Ministero dell' Ambiente e della Sicurezza Energetica

Commissione Tecnica di Verifica dell'Impatto Ambientale – VIA e VAS

Parere n. 480 del 23 giugno 2023

Progetto:	<p><i>Istruttoria Valutazione Impatto Ambientale</i></p> <p>Parere integrativo al parere n. 165 del 29 ottobre 2021 relativo al Progetto per un impianto eolico composto da 10 turbine eoliche per una potenza complessiva di 56 MW e relative opere accessorie ricadente nei comuni di Montemilone (PZ) e Venosa (PZ) , località Perrillo Soprano.</p> <p>ID_VIP: 5579</p>
Proponente:	Millek srl.

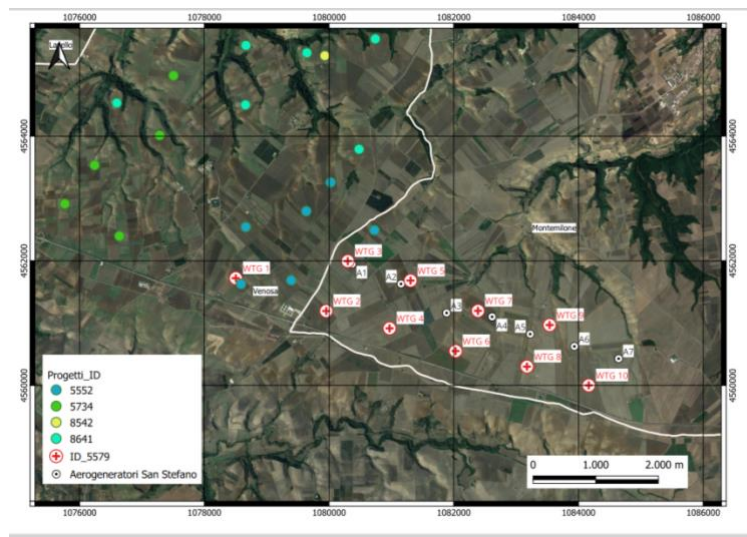
l'esame svolto da questa Commissione sullo stato dei luoghi ha permesso di verificare che in data 20/07/2020 la società WINDERG ha presentato alla Regione Basilicata istanza di A.U. per il progetto "Santo Stefano" ubicato nel comune di Montemilone (PZ) composto da n. 7 aerogeneratori localizzati al Foglio 32 e come segue in quanto alla particella catastale:

:Le coordinate degli aerogeneratori del citato impianto eolico Santo Stefano nel sistema di riferimento WGS84/UTM 33N sono individuati come segue:

Va evidenziato che con determina dirigenziale n. 23BD.2022/D.00501 del 08/06/2022, per il progetto eolico "Santo Stefano" la Regione Basilicata ha espresso **parere favorevole di non assoggettabilità a VIA**.

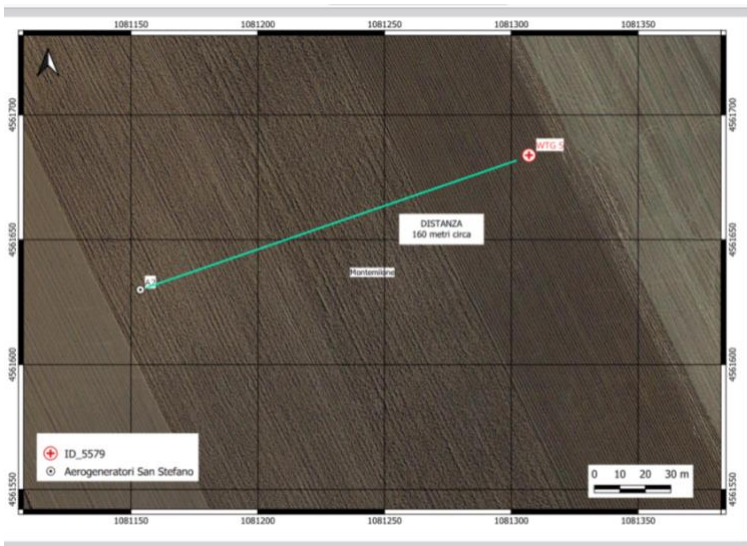
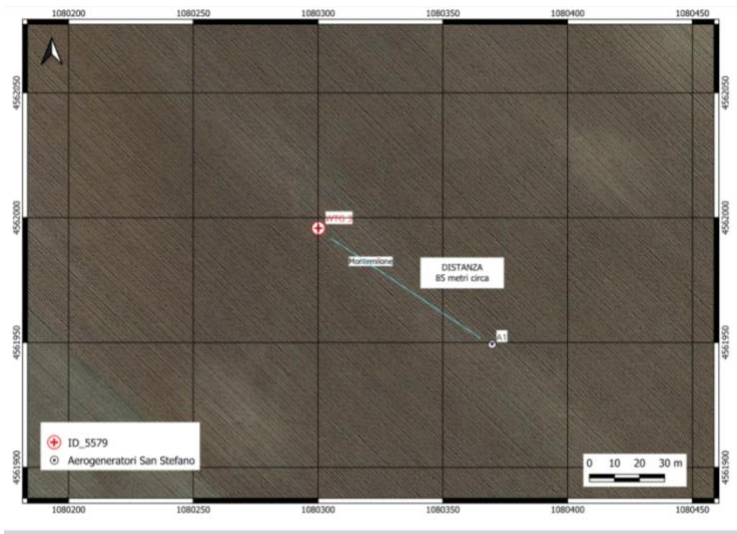
con la interferenza degli aerogeneratori numero 1 e 3 dell'ID 5579 con il progetto ID 5552 già oggetto di parere di Questa Commissione n. 393 del 31 gennaio 2023, ma in maniera ancora più dirimente l'interferenza degli aerogeneratori numero 3, 5, 7 con l'impianto denominato San Stefano (come da rappresentazione grafica a seguire),

così come la ridotta distanza degli aerogeneratori numero 2, 4, 6, 8 e 10 con quelli autorizzati per il citato impianto San Stefano.

Elementi che non consentono di esprimere una valutazione positiva sul progetto in esame, atteso che l'impianto in questione si inserisce in un territorio caratterizzato da un'alta concentrazione di impianti eolici esistenti, autorizzati ed in fase di autorizzazione.
